**DOSSIER DE DEMANDE D'AUTORISATION ENVIRONNEMENTALE  
DE L'ECOCENTRE D'ORNANS**

**DOSSIER DE DÉCLARATION DE PROJET DE L'ECOCENTRE  
EMPORTANT MISE EN COMPATIBILITE  
DU PLU D'ORNANS**

**Avis MRAE et mémoire en réponse des collectivités**

## Mémoire en Réponse à l'avis de la MRAE

Figure 2 Sites inscrits et classés

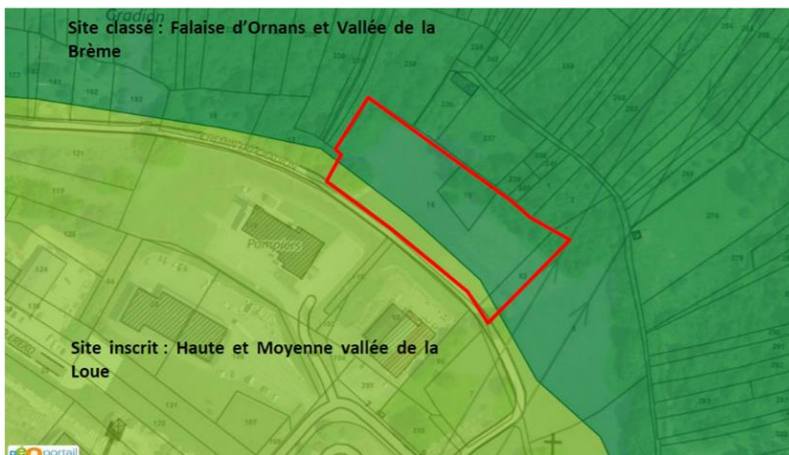
*La partie paysage du chapitre 4 traitant des aspects pertinents de l'état initial, mériterait également une description plus étoffée, permettant de définir les enjeux majeurs et les impacts futurs du projet. La présentation, au sein de cette étude d'impact, des photomontages illustrant le travail d'intégration paysagère effectué serait nécessaire. Les incidences notables du projet sur le patrimoine et les mesures ERC associées ne sont pas présentées au sein de cette étude d'impact. Elles font références à des annexes non fournies.*

Comme indiqué dans le point 2 ci-dessus, l'enjeu paysager est affiché. Les sites classés et inscrits sont des espaces protégés d'importance national. Ils présentent un intérêt artistique, historique, légendaire, scientifique ou pittoresque dont la conservation revêt un intérêt général. Après classement, les sites constituent un patrimoine national protégé où est instituée une servitude d'utilité publique entraînant le contrôle de tous travaux susceptibles de modifier l'état ou l'aspect du site par une autorisation spéciale de l'État.

La Vallée de la Brême est notamment classée par la DREAL Bourgogne-Franche-Comté comme site pittoresque et scientifique depuis 2003, du fait de son intérêt paysager.

Les photos pages suivantes, illustrant les panoramas depuis différents points de vue, ont été présentées dans le dossier du permis de construire (annexe MRAE\_PJ80 a 88) et sont présentées ci-après.

**Illustration de l'élargissement de la rue du Gradion, accès à l'Ecocentre. Un chemin piéton pourra également être implanté – source ville d'Ornans.**

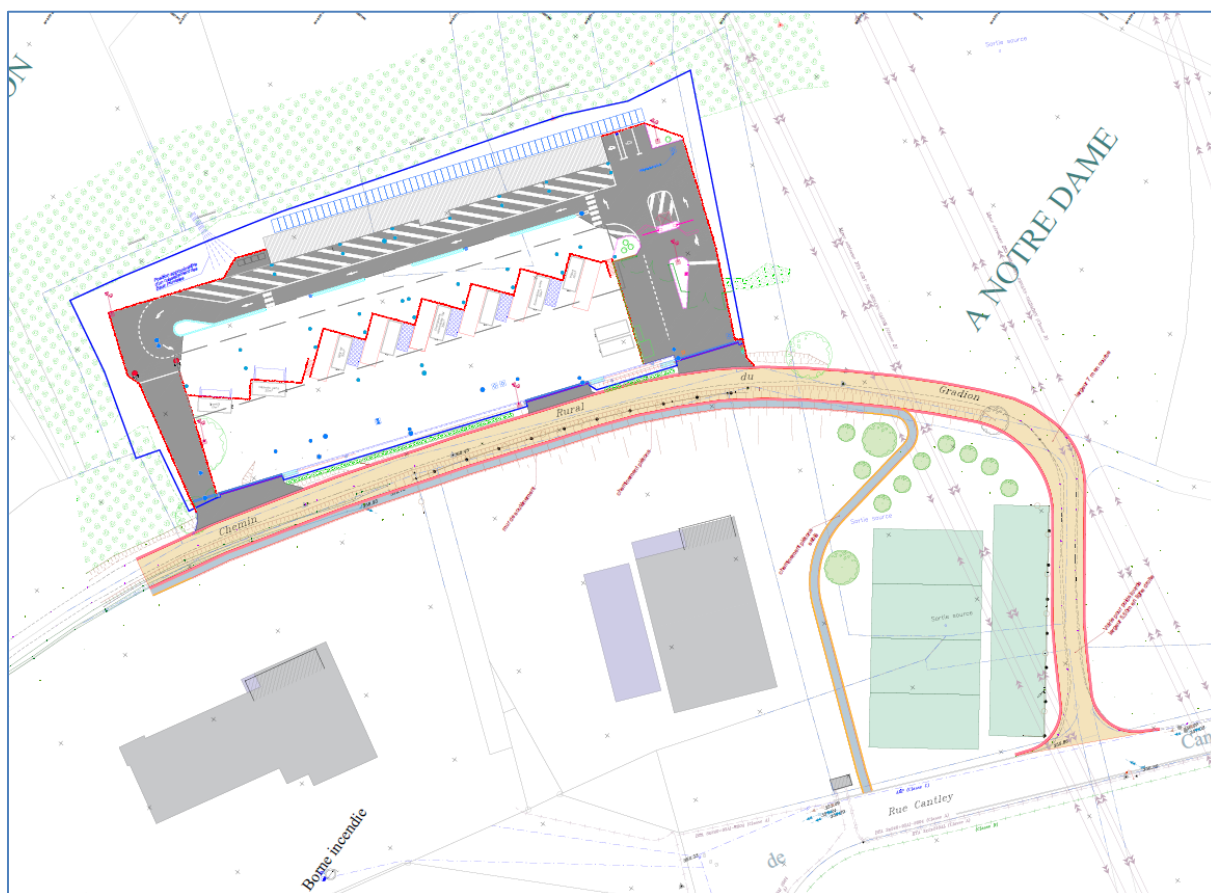
- reprendre la présentation du projet de façon claire, en ajoutant les informations synthétiques utiles à la compréhension figurant dans les annexes ;*
- d'intégrer la restructuration annoncée de l'accès routier afin de permettre l'analyse complète des incidences du projet ;*
- De vérifier l'adéquation de la mesure de compensation avec l'obligation de remise en état de l'entreprise Rivex.*

L'accès routier desservant la déchetterie est existant comme mentionné dans la notice de présentation. Il permet de desservir d'autres constructions et entreprises existantes. Il sera cependant élargi pour conforter les déplacements vers l'Ecocentre et les autres activités existantes.

Les éléments suivants sont précisés : le chemin sera élargi entre 0.5 à 1,5 m suivant la largeur de la chaussée existante qui se situe entre 3.50 et 4 m actuellement.  
Le plan ci-dessous illustre les cheminements prévus par la CCLL et la ville d'Ornans pour renforcer l'accès à la déchetterie.

**Illustration de la compensation en surface du secteur Ae en reclassant un secteur UZ en N ancien site Rivex en bordure de la Loue.**

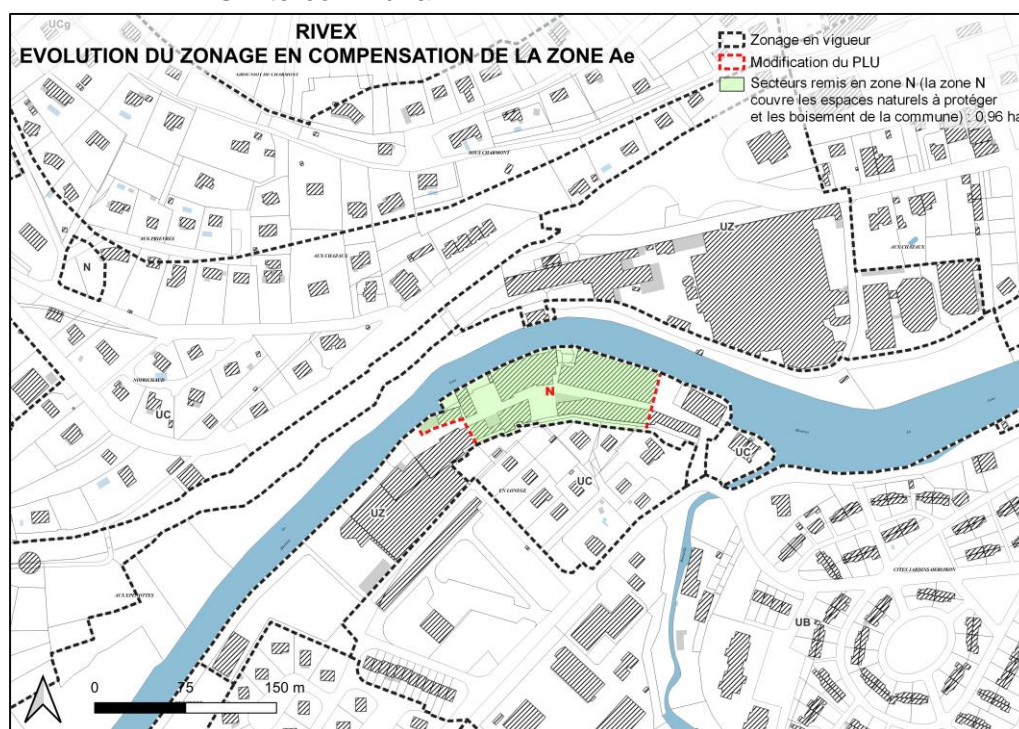
*La MRae recommande de réaliser l'évaluation environnementale du document d'urbanisme ainsi modifié dans le cadre de la procédure commune notamment sur les enjeux de consommation d'espaces.*

Concernant la consommation d'espace dit ENAF (espace Naturel, Agricole et Forestier), le STECAL Ae créé pour le projet va consommer 0.6 ha d'espaces. La commune d'Ornans s'est engagée à déconstruire et à renaturer le site de l'ancienne usine Rivex (entreprise Rivex qui vient en outre de s'installer sur la zone UZ sur l'entrée ouest d'Ornans).

Une dépollution est en cours sur l'ancien site et la zone U sera reclassée en zone N comme le présente la carte page suivante. La surface reclassée en N est de l'ordre de 0.96 ha. La consommation de surface du secteur Ae est ainsi compensée soit dans le cadre de la procédure soit lors d'une prochaine procédure de modification, de révision du PLU d'Ornans ou de création d'un PLU intercommunal.

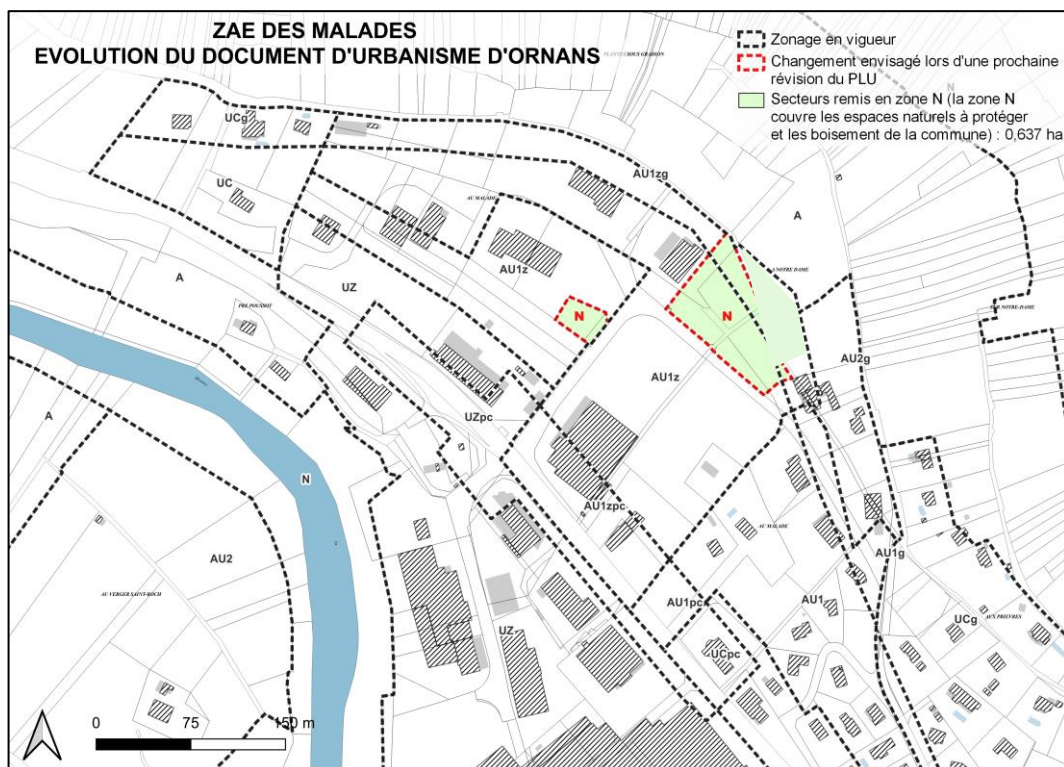
*La MRAe recommande de réaliser l'étude des possibilités d'implantation de l'écocentre au sein des zones ouvertes à l'urbanisation du PLU d'Ornans ou de justifier de cette impossibilité en apportant les précisions sur les suites données à la découverte des vestiges archéologiques rendant inconstructibles certaines parcelles de la zone d'activité..*

Afin d'apporter une analyse spécifique sur cette zone, la carte suivante est fournie en complément. Elle reprend les justifications de « non prise en compte » des parcelles et activités existantes sur la zone des Malades.

Concernant la suite à donner à la préservation des secteurs AU archéologiques reconnus par les services de la DRAC en 2002 et 2003, la commune d'Ornans souhaite procéder au reclassement de ces parcelles en zone N (Naturelle) lors d'une prochaine procédure (révision, modification du PLU).

Elle s'engage à reclasser les parcelles de la façon suivante :

PC 6.2 – Vue depuis le belvédère de Barmaud

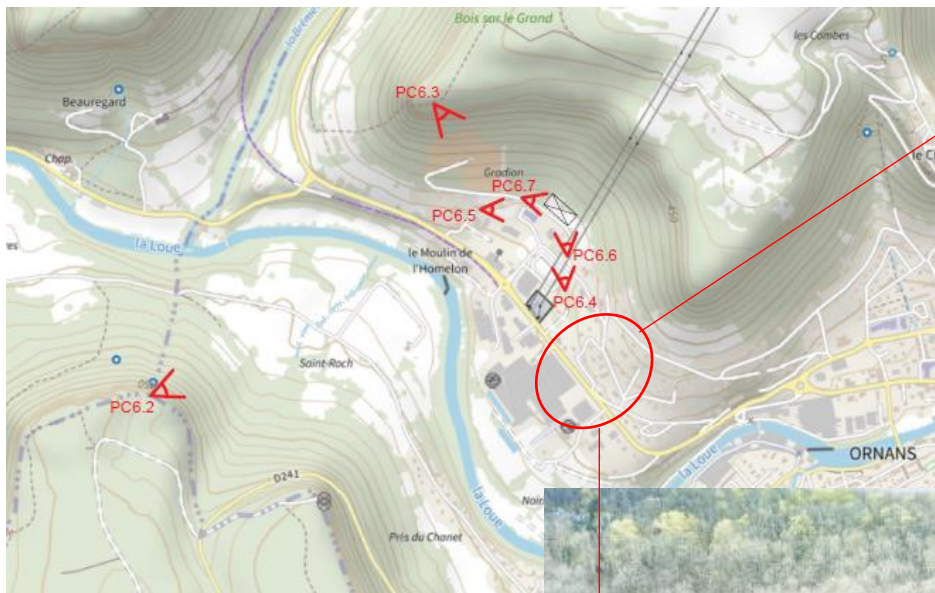
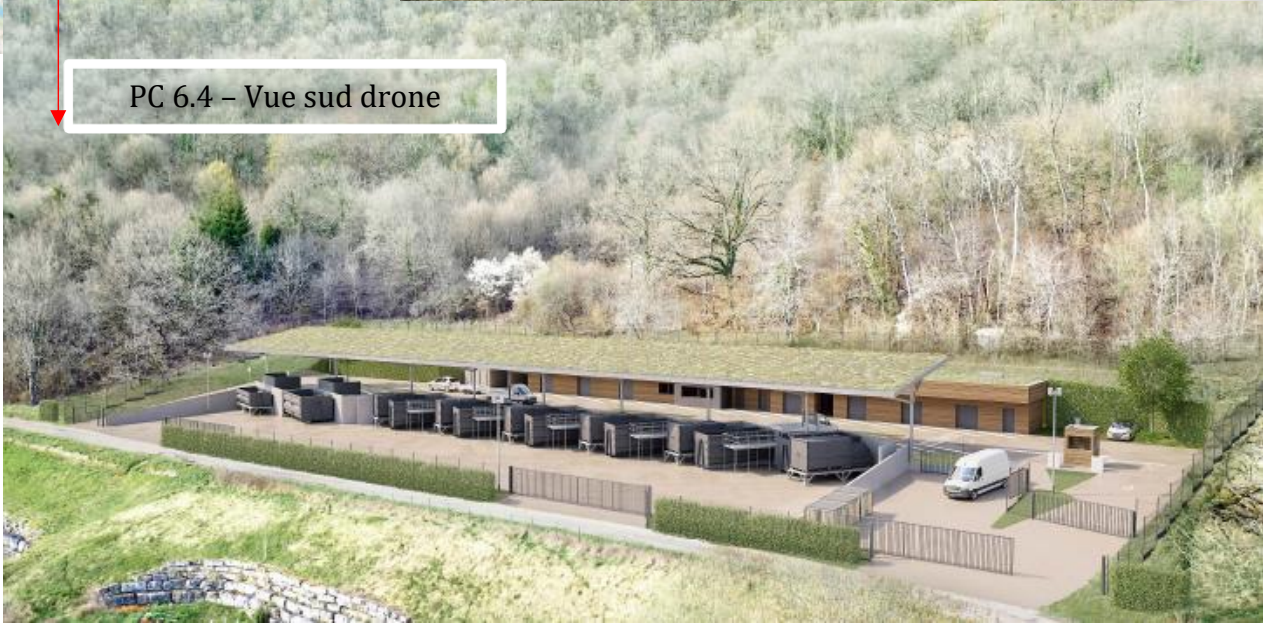
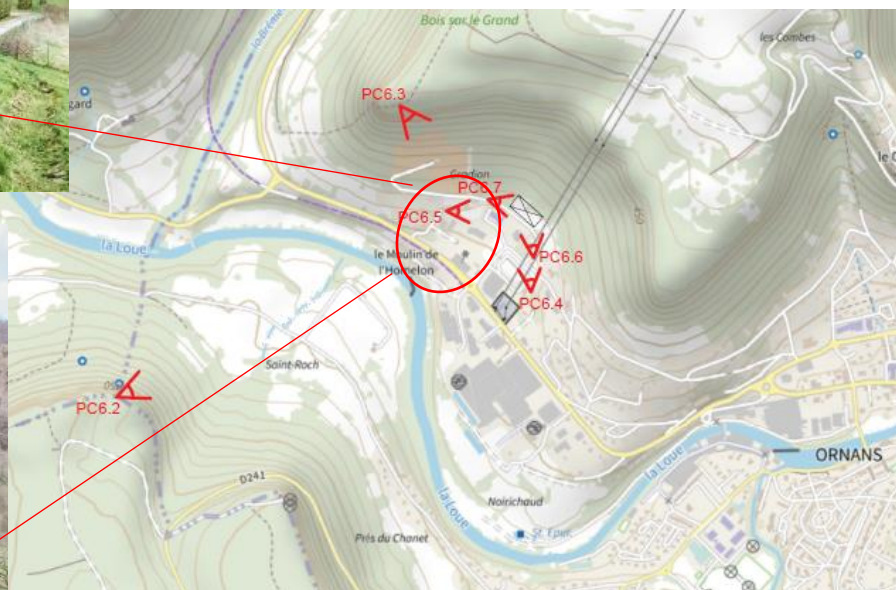
*La MRAe recommande de reprendre la détermination des incidences du projet sur le paysage en tenant compte l'ensemble des modifications de la topographie et de proposer les mesures ERC adéquates en termes d'insertion paysagère.*

Les planches jointes pages suivantes permettent de visualiser l'insertion paysagère du futur projet au sein de ces sites.

On constate que grâce à la toiture végétalisée en pleine terre pour le bâtiment, l'Écocentre arrive à s'intégrer dans le paysage et resterait peu visible pour un randonneur qui regarderait depuis les belvédères de Barnaud et de la Roche du Grand.

De même, les teintes gris poussière des clôtures, portails et bennes ainsi que le choix du bardage bois-mélèze pour le bâtiment permettent une bonne intégration de l'Écocentre sur des vues plus rapprochées depuis le chemin du Gradion (ouest et sud).

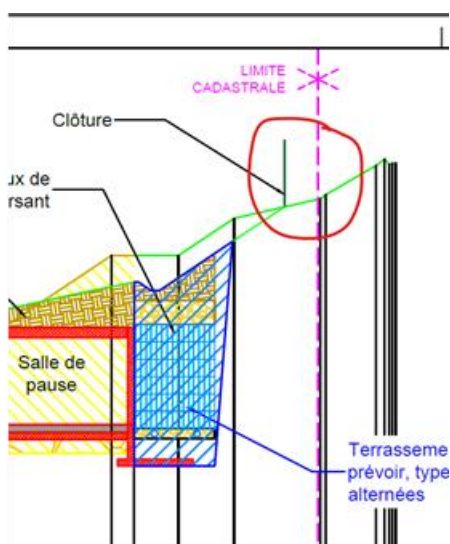
*La MRAe recommande d'expliquer la différence de contrainte pour le STECAL Ae, d'explicitier le traitement de la lisière forestière, enjeu écologique majeur, en phase de travaux comme en phase d'exploitation, de prévoir la mise en œuvre des mesures ERC ainsi que les dispositions prises pour éviter les collisions entre faune et véhicules..*

Concernant la lisière de la forêt au Nord du projet, il est prévu, comme indiqué sur le plan inclus dans le dossier de permis de construire (annexe MRAE\_412\_PC), d'abattre quelques arbres en lisière puis de reconstituer celle-ci avec une zone de transition à l'intérieur des parcelles concernées par le projet. L'abattage des arbres sera réalisé après effarouchement.

Cette zone de transition va comporter une bande enherbée d'1m, un grillage empêchant les collisions faunes, et une autre zone enherbée d'une largeur de 1 à 3 m en fonction des potentialités par rapport au découpage parcellaire. Les 3 m seront reportés sur le fond de la parcelle et les 1 à 2 m sur les bords du projets.

La possibilité d'un recul du grillage plus à l'intérieur de la parcelle sera étudiée en fonction des possibilités. La période travaux pourrait aussi prendre en compte la prévention des collisions avec la mise en place d'obstacles provisoires.

Concernant le passage de la faune, l'aménagement mis en place permet un cheminement le long de la limite Nord de l'écocentre pour se diriger vers le Sud Est et l'espace ouvert offert par la parcelle voisine qui constituera un espace de transition avant les emprises urbanisées ou les voies de circulation.

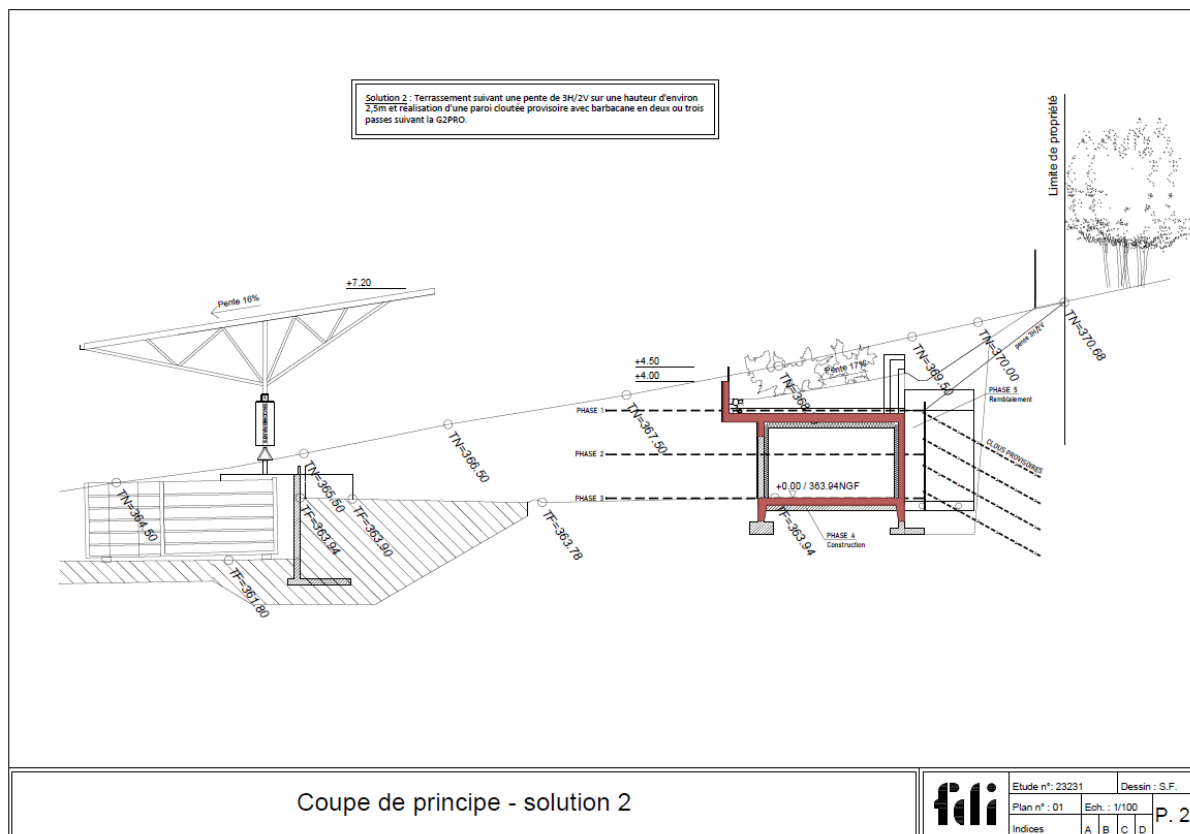
*La MRAe recommande d'expliquer davantage les choix de construction au regard des préconisations, et d'évaluer leur impact éventuel autant sur le risque mouvement de terrain que sur l'aspect de l'imperméabilisation.*

- Solution 1 : Terrassement suivant une pente 3H/2V sur une hauteur d'environ 2,5m et mise en place d'un enrochement pour stabiliser le bas de talus. Ce procédé est réalisé en passes alternées et l'ouvrage est construit sur le même principe.
